onze referentie
Omgevingsvergunning Namenmonument

Inzake: gronden bezwaar

3 Kern van het bezwaar: *dit* ontwerp is niet inpasbaar op *deze* locatie

Tabel wijzigingsmatrix, de scores in de poerse balk tellen 3 maal zo zwaar

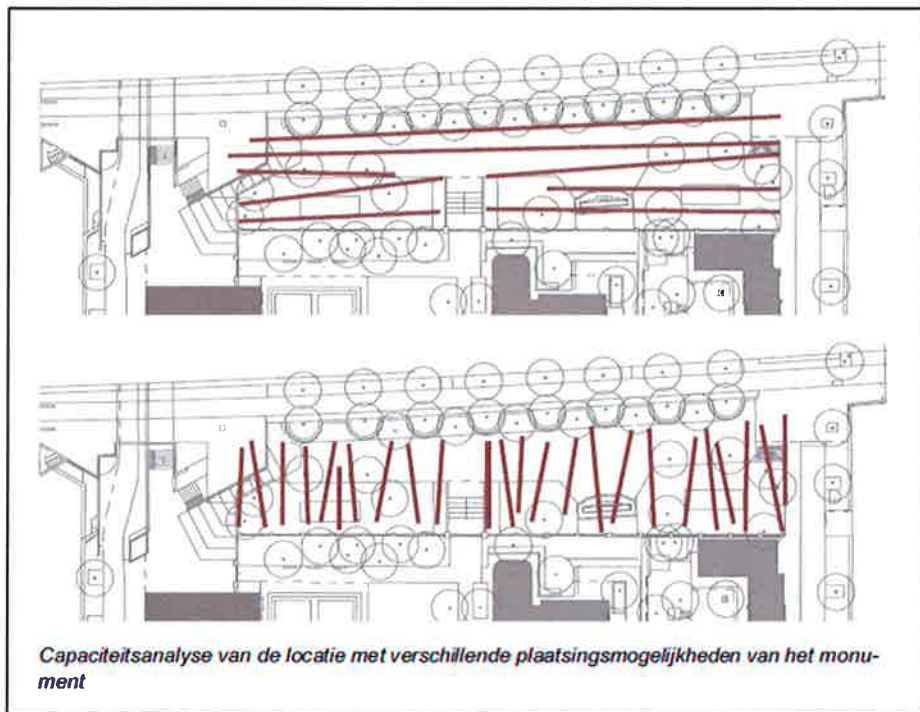
Het Weesperstraatplantsoen behoort samen met onder meer het Stadhuis, de Hollandse Schouwburg en het Amstelpark tot de locaties waaraan de meeste punten worden toegekend. Een aantal scores bij het Weesperstraatplantsoen is echter niet conform de standaard voor de betrokken scores zoals weergegeven op p. 9-23 van het Locatieadvies, waardoor het Weesperstraatplantsoen ten onrechte zoveel punten 'scoort'. Dit betreft in de volgorde van bovenstaande matrix:

- Prominente locatie/statuur +: een + staat voor "gelegen op prominente locatie/locatie met statuur". Het Weesperstraatplantsoen, gelegen naast de drukke Weesperstraat en de ingang van de metro, is geen prominente locatie in de stad en heeft al helemaal geen statuur. De locatie is alleen 'bekend' omdat hij langs een doorgaande verkeersroute ligt. Vgl. het Mr. Visserplein, dat score o heeft gekregen. De score + is onjuist en had hooguit een o moeten zijn.

- Waardige en rustige herdenkplaats 0: een 0 staat voor “omgeving soms levendig, maar geschikt voor herdenking en contemplatie”. De omgeving van het Weesperstraatplantsoen is *altijd* druk, vanwege langrijdend autoverkeer en de vele fietsers (gemiddeld ruim 500 per uur) die passeren. Gezien de ligging direct naast de drukke Weesperstraat is de score – op zijn plaats (“Drukke en onrustige omgeving die minder geschikt is voor herdenking en contemplatie”). Voor herdenkingen biedt de kleine, straks volgepropte locatie helemaal geen ruimte.

- Verkeersveiligheid +: een + staat voor “locatie en omgeving HNMonument verkeersluw en verkeersveilig”. Deze score is onnavolgbaar. Als gezegd ligt de locatie langs een drukke verkeersader en een doorgaande fietsroute. Ter vergelijking: het Mr. Visserplein, waarvoor hetzelfde geldt, heeft voor verkeersveiligheid een score – (“locatie en omgeving HNMonument met druk verkeer en verkeersonveilig”). Deze score is ook voor het Weesperstraatplantsoen op zijn plaats, zeker bij het gedenkteken dat nu is vergund. Rondom het Weesperstraatplantsoen, dat na realisatie helemaal ‘gevuld’ is met de muren van het gedenkteken, is nagenoeg geen vrije openbare ruimte waarnaar bezoekers bij drukte of calamiteiten kunnen uitwijken. Zie over de verkeers(on)veiligheid hierna par. 4 onder c.

- Effect op nabije functies 0: een 0 staat voor “neutraal effect op bestaande functie en gebruik van directe omgeving”. Ook deze score is niet goed verdedigbaar. Door de omvang van het namenmonument is wat nu een openbaar plantsoen is, niet meer als zodanig te gebruiken (zie ook hierna par. 4 onder f). De bewoners van de woningen die direct uitzicht geven op het Weesperstraatplantsoen hebben straks zicht op een onregelend gedenkteken (een schreeuw, een aanklacht, een waarschuwing; een monument dat uitdrukkelijk niet moet opgaan in de omgeving – aldus het NAC in de raadscommissievergadering d.d. 15 oktober 2015) in plaats van een groen plantsoen. Dat is redelijkerwijs niet aan te merken als een neutraal effect.

- Effect natuur en groen 0: een 0 staat voor “neutraal, geen merkbaar effect”. Deze score kan niet juist zijn. Voor het gedenkteken moeten 25 bomen worden gekapt, waarvoor er slechts 8 terugkomen; het gebied transformeert van een groen plantsoen tot een stenig geheel met nog maar enkele, vanwege de muren veel kleinere bomen. Zie hierna par. 4 onder f. Dat komt overeen met score - (“negatief effect: vele bestaande bomen kappen, verkleining groen areaal”) en die score had hier moeten worden toegekend.

- Effect op (sociale) veiligheid +: een + staat voor "positief effect op sociale onveiligheid in omgeving van het HNMonument". Er is tegenwoordig, anders dan een aantal jaar geleden, geen veiligheidsprobleem in het Weesperstraatplantsoen; de opening van en aansluiting op de Hofuin heeft in dat opzicht een heel positief effect gehad. Dat effect zal worden teniet gedaan door het vergunde gedenkteken. Het namenmonument wordt aangemerkt als een kwetsbare locatie (p. 20 Locatieadvies), om welke reden de politie een nachtelijke afsluiting noodzakelijk heeft geoordeeld. Zoals hierna (par. 4 onder c) nog zal worden toegelicht, leidt ook de vormgeving van het vergunde namenmonument tot sociale onveiligheid; er zal sprake zijn van een onoverzichtelijk labyrint van hoge muren met dode hoeken op een smal, met heggen en hekken omsloten terrein dat een meter lager ligt dan het straatniveau. Daarbij past score - ("in en rondom het HNMonument sociale onveiligheid"), de score die ook is gegeven aan de vergelijkbare locaties Waterlooplein en Mr. Visserplein.

Maximale hoogte aan de randen en in het midden van de locatie

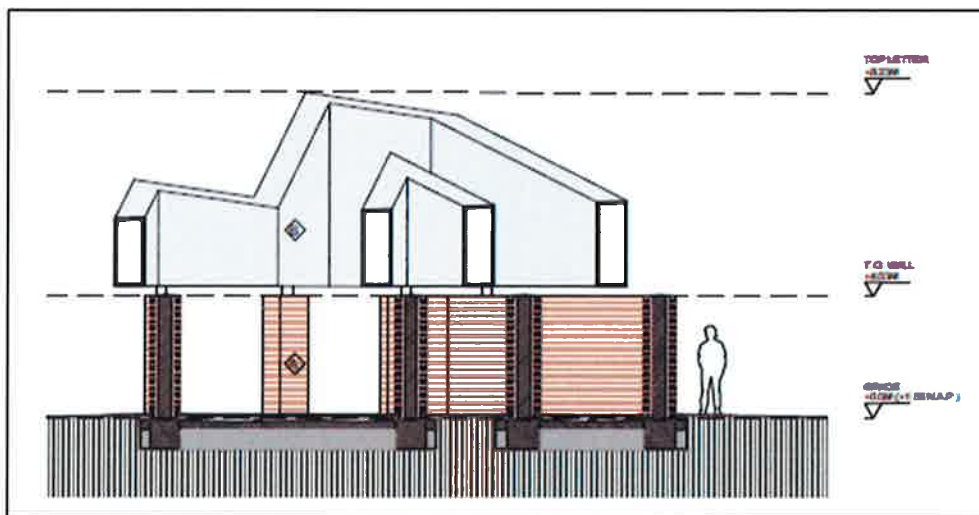
bouwlaag van de aanliggende bebouwing, en aan de voorzijde/Weesperstraatzijde op circa 2 meter. Zie de verbeelding van deze hoogtes op p. 25 van de Haalbaarheidsstudie:

De hoogte is gemaximeerd om de uit cultuurhistorisch oogpunt essentiële zichtrelatie tussen de Weesperstraat en de tuin van de Diaconie in stand te laten, zie p. 27 van de Haalbaarheidsstudie:

Lamed, uitsnede uit tekening 310 A

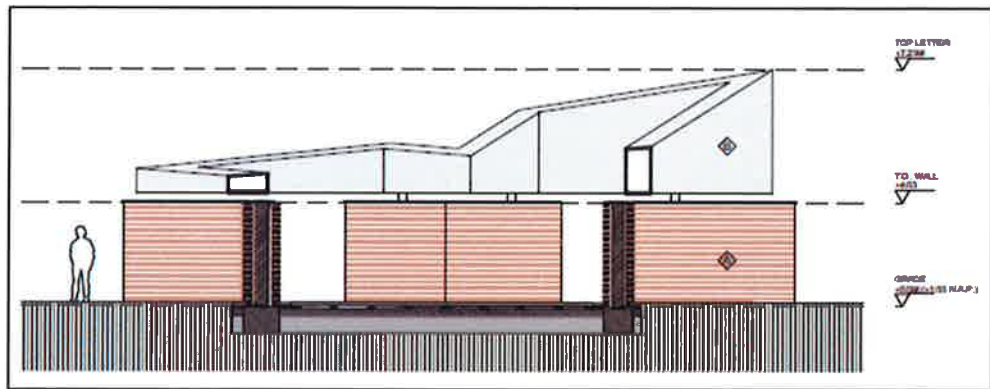
De exacte hoogte van het gedenkteken laat zich niet eenvoudig aflezen uit de tekeningen, vanwege de hoogteverschillen in het plangebied en de gebruikte parameters op de tekeningen. Een zichtlijnenstudie ontbreekt. Duidelijk is evenwel dat de roestvrijstalen sculpturen vrijwel overal hoger dan 2,5-3 meter zijn en op veel plaatsen olopend tot bijna 7 meter reiken op het niveau van het plantsoen, dus tot bijna 6 meter gezien vanaf het gemiddeld 1 meter hoger liggende niveau van de Weesperstraat. Dat is de hoogte van twee bouwlagen, wat goed te zien is op de bij de vergunning gevoegde tekeningen van de sculpturen:

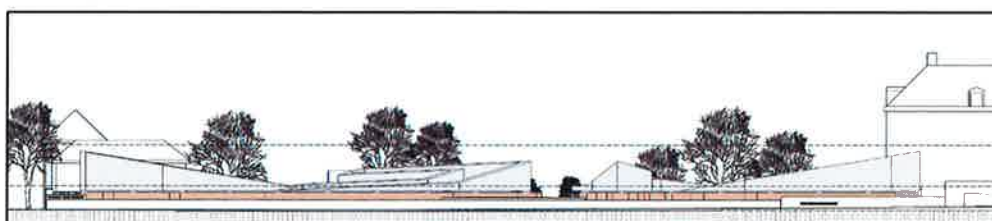
Ook de zijanzichten illustreren hoe hoog en kolossaal het gedenkteken is (uitsneden uit tekening 400 B resp. 401 B):

Vanaf de Weesperstraat is het zicht op de Hoftuin door het gedenkteken vrijwel volledig onttrokken:

Dit is in strijd met de stedenbouwkundige randvoorwaarden, waarin voor de inpasbaarheid als eis een hoogte van maximaal één bouwlaag is gesteld. Aangezien het gedenkteken niet haaks op de straattrichting is gepositioneerd, in welk geval er *langs* de muren naar de tuin zou kunnen worden gekeken, is er geen grond om van de genoemde maxima af te wijken. Bezwaarden wijzen erop dat in de ruimtelijke onderbouwing in het geheel niet wordt ingegaan op de afwijkende bouwhoogte en dat dus niet is gemotiveerd waarom deze inbreuk ruimtelijk aanvaardbaar zou zijn. Nogmaals, een zichtlijnenstudie ontbreekt. Er wordt onder het kopje Welstand slechts – en nogal eufemistisch – gesteld dat het ontwerp “op hoofdlijnen” voldoet aan de ruimtelijke voorwaarden (p. 16 ruimtelijke onderbouwing). Die bewering is evident niet juist, zoals bovenstaande tekeningen illustreren.

(bron: p. 26 van de tekeningenset behorend bij de vergunning (tekening 400 B))

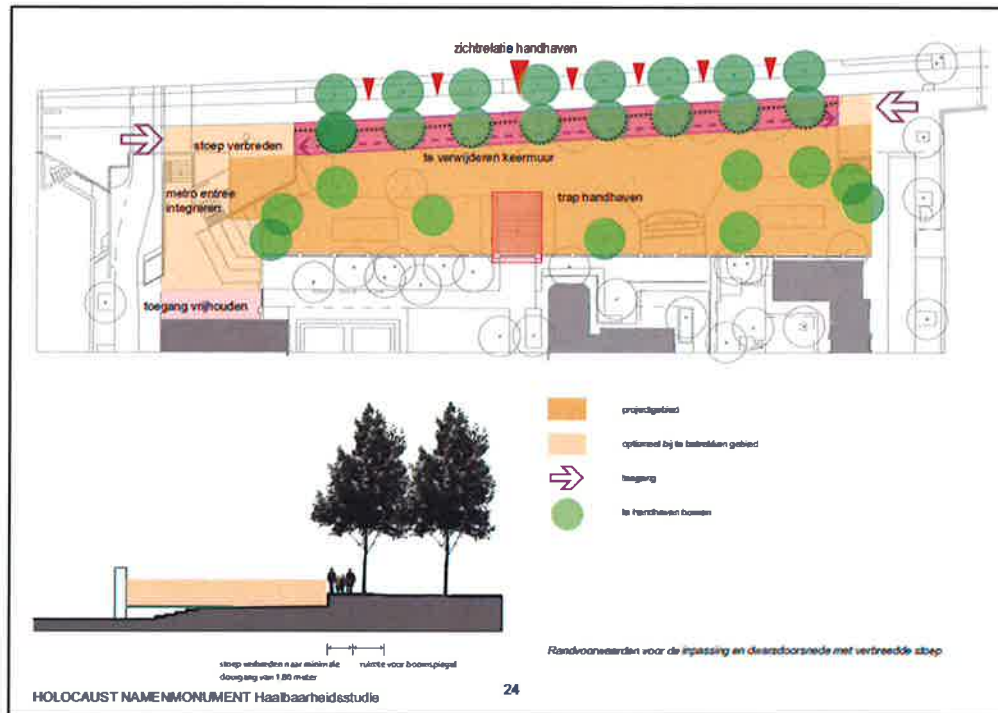
Het lijkt erop dat de initiatiefnemer meent dat kan worden volstaan met behoud van zicht op de toegangspoort van de Hoftuin en de centrale as van die tuin (vgl. p. 10 van de ruimtelijke onderbouwing: “De toegangspoort en de centrale as van de tuin moeten vanaf de Weesperstraat waarneembaar blijven.”). Dat is echter onjuist, want een te beperkte uitleg van de stedenbouwkundige randvoorwaarde inzake de zichtrelatie. Poort en centrale as moeten inderdaad waarneembaar blijven, maar de essentiële zichtrelatie tussen de straat en de tuin is daar niet toe beperkt. Het gaat vanzelfsprekend ook om het zicht op de tuin en de achterliggende historische bebouwing, in het bijzonder de Hermitage. Zie de visualisatie van de maximale

bouwhoogte op p. 25 van de Haalbaarheidsstudie, die reeds op p. 23 van dit bezwaarschrift staat alsmede onderstaande verbeelding van de stedenbouwkundige randvoorwaarden (op p. 24 van de Haalbaarheidsstudie). De rode pijlen geven de te handhaven zichtrelatie aan, die dus duidelijk niet beperkt is tot de toegangspoort van de Hoftuin:

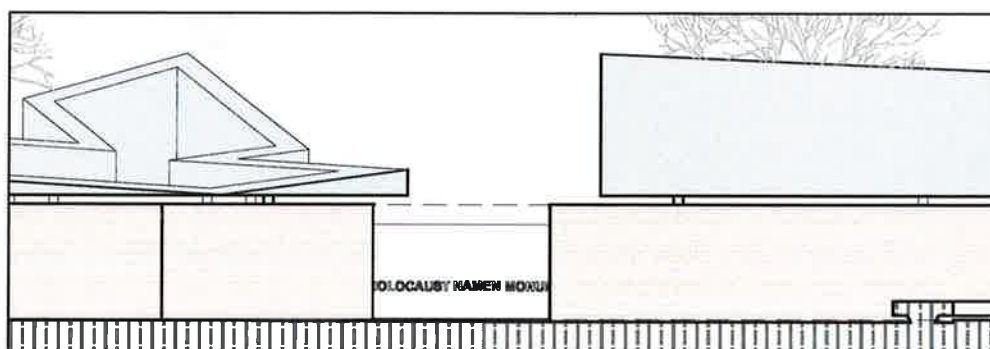
De essentiële zichtrelatie tussen de straat en de tuin werkt bovendien twee kanten op. Niet alleen het zicht vanaf de Weesperstraat naar de Hoftuin, maar ook het zicht vanaf de Hoftuin naar de Weesperstraat moet in voldoende mate behouden blijven (vgl. p. 27 van de Haalbaarheidsstudie: "het [is] essentieel dat de zichtrelatie tussen [curs. ABB] de straat en de tuin van de Diaconie in stand blijft"). Bezoekers van de Hoftuin hebben vanaf de entree van de Hoftuin echter, anders dan in de ruimtelijke onderbouwing wordt beweerd (op p. 26), geen directe verbinding met en geen zicht op de Weesperstraat. Zij kijken vanuit die entree namelijk uit op een stalen wand van 2,05 m hoog met de woorden 'Holocaust Namen Monument', zoals onderstaande (vergrote) uitsnede uit tekening 401 B met het 'zicht' vanuit de Hoftuin laat zien:

Vanuit de Hoftuin, die een (1) meter lager ligt dan het terrein met het gedenkteken, is van de twee meter hoger gelegen Weesperstraat niets meer te zien.

Conclusie: er is niet voldaan aan de stedenbouwkundige randvoorwaarde dat de essentiële zichtrelatie tussen de Weesperstraat en de tuin van de Diaconie in stand blijft.

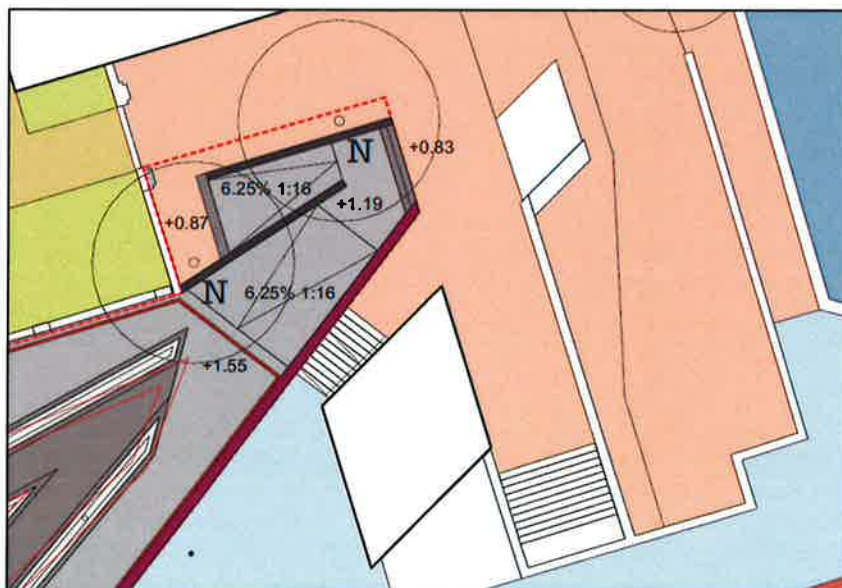
In de ruimtelijke onderbouwing wordt geen enkele aandacht besteed aan de veiligheid in geval van calamiteiten, zoals de vluchtwegcapaciteit (botsende bezoekersstromen?) en dergelijke. Het NAC zou in overleg zijn met instanties over een calamiteitenplan (ruimtelijke onderbouwing, p. 26), maar dat is het paard achter de wagen spannen. Reeds tijdens het ontwerpproces van het gedenkteken voor deze locatie had dit moeten worden onderzocht. Uit het rapport van de TU Delft blijkt dat er in dat opzicht serieuze risico's kleven aan het vergunde ontwerp. De TU Delft wijst onder meer op het gevaar van stuwing, door de kanalisering van bezoekersstromen in de langwerpige vorm van het gedenkteken (p. 2-3 rapport):

Overdag worden bewegingen van **bezoekers gekanaliseerd** door de langwerpige vorm van het monument. In geval van een calamiteit kunnen de meeste bezoekers (kinderen, ouderen, de meeste volwassenen) het monument niet verlaten aan de kant van de Weesperstraat. Aan de kant van de Hof-tuin vormt het hek een belemmering, met dien verstande dat in het midden zich de toegang tot de Hof-tuin bevindt. Wanneer het erg druk is en er paniek ontstaat, dan kan er stuwning optreden van vluchtende bezoekers richting de ingang van de Hof-tuin.

Een soortgelijke **stuwning** kan met name ook optreden aan de noordzijde van het monument. De toegang/uitgang wordt daar sterk beperkt door de trap en scheidingswand die mede de toegang afbakenen tot de verlaagde metro-ingang Waterlooplein/Weesperstraat. Een zeer ongewenste situatie kan ontstaan wanneer bezoekers het monument langs deze uitgang willen ontvluchten en tegelijkertijd grote aantallen passagiers uit de metro naar boven komen.

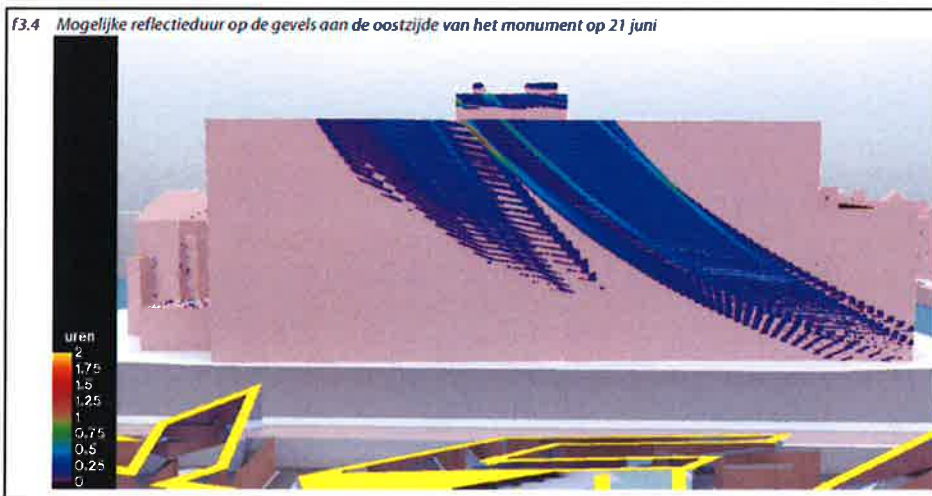
De stoep moet ruimte bieden aan de voetgangersstromen in de toekomstige situatie; op drukke dagen worden 200 bezoekers per uur verwacht (wat er bij groepsgewijs bezoek makkelijk veel meer zouden kunnen zijn). Verder wordt melding gemaakt van schoolreisjes, georganiseerde (bus)reizen en herdenkingsdagen (ruimtelijke onderbouwing, p. 18). Te verwachten valt inderdaad dat veel bezoekers niet een voor een, maar juist met meerdere personen tegelijk of in grote groepen naar het gedenkteken zullen komen (rapport Van Voskuilen, p. 3). Daarbij wijst Van Voskuilen erop dat bij het monument, een indrukwekkende plek voor overpeinzing en bewustwording, de alertheid van de bezoekers voor de omgeving zal afnemen (t.a.p.). Voor groepen bezoekers – laat staan voor twee elkaar tegemoetkomende groepen – is een stoep van 1,80 meter niet veilig.

Dit alles in aanmerking nemend is de beoogde stoepbreedte uit een oogpunt van (verkeers)veiligheid ontoereikend. In de Haalbaarheidsstudie is opgemerkt dat afhankelijk van de gekozen ontwerprichting zal moeten worden gestreefd naar maximalisatie van de stoepbreedte (p. 25). Bij het nu vergunde ontwerp loopt parallel aan de stoep een afscheiding en is er vanaf de dus stoep geen enkele uitwijkmogelijkheid richting gedenkteken; bij dit ontwerp is maximalisatie richting de voorkeursstoepbreedte van 3.60 meter dus noodzakelijk. Vgl. ook de analyse van Van Voskuilen, die een breedte van 5 meter aanbeveelt.

f3.23 Mogelijke rij-afstand waarbij reflecties optreden ten gevolge van langsrijdende auto's op de gevels aan de oostzijde van het monument

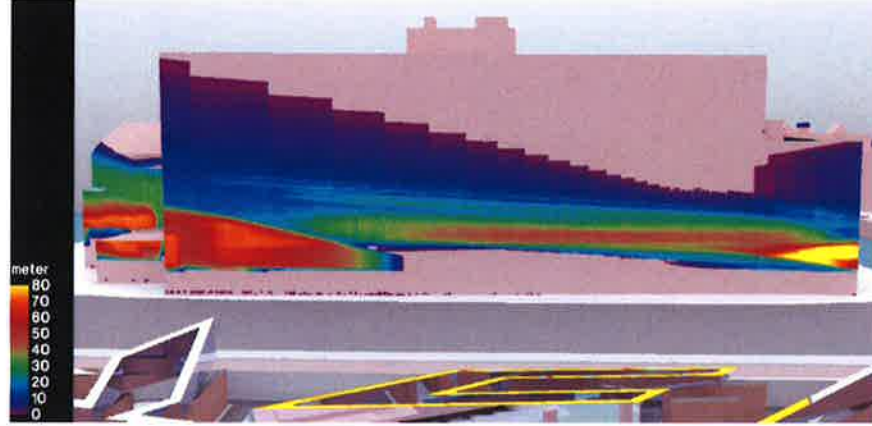
Over de koplamp reflecties schrijft Peutz (p. 22): “Uit de resultaten blijkt dat er op verschillende gevels over een significante rij-afstand een reflectie zichtbaar is. Op de gevels aan de oostzijde van de Weesperstraat [de studentenflat – ABB] is op een aantal woonlagen een reflectie zichtbaar over een rij-afstand die lokaal oploopt tot ca. 100m.” Op verschillende plekken is de reflectie over een rij-afstand van tientallen meters zichtbaar:

De spiegeling blijft dus over een relatief grote rijafstand op één plaats. Het resultaat hiervan is dat op verschillende gevels elke langsrijdende auto tot een langdurige

Te handhaven bomen

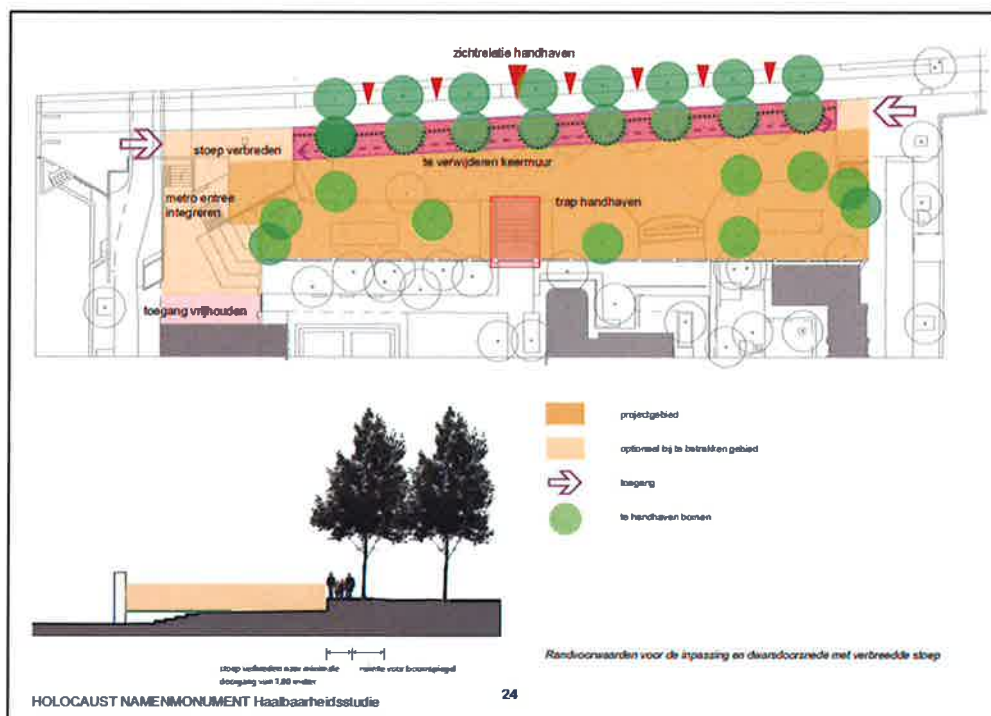
In en langs het Weesperstraatplantsoen staan 34 bomen, waaronder twee beeldbepalende iepen aan weerszijden van het Monument van Joodse Erkentelijkheid. Eén van de stedenbouwkundige randvoorwaarden is dat deze iepen moeten worden behouden, zie p. 27 van de Haalbaarheidsstudie:

'Moeten', dus dit is geen suggestie of aanbeveling, maar een verplichting.

Dit is niet gebeurd; niet alleen de bomenrij op het niveau van het plantsoen (aan de binnenzijde van de keermuur) verdwijnt, ook de hoger gelegen rij van acht bomen langs het fietspad zal blijkens de vergunning worden gekapt.
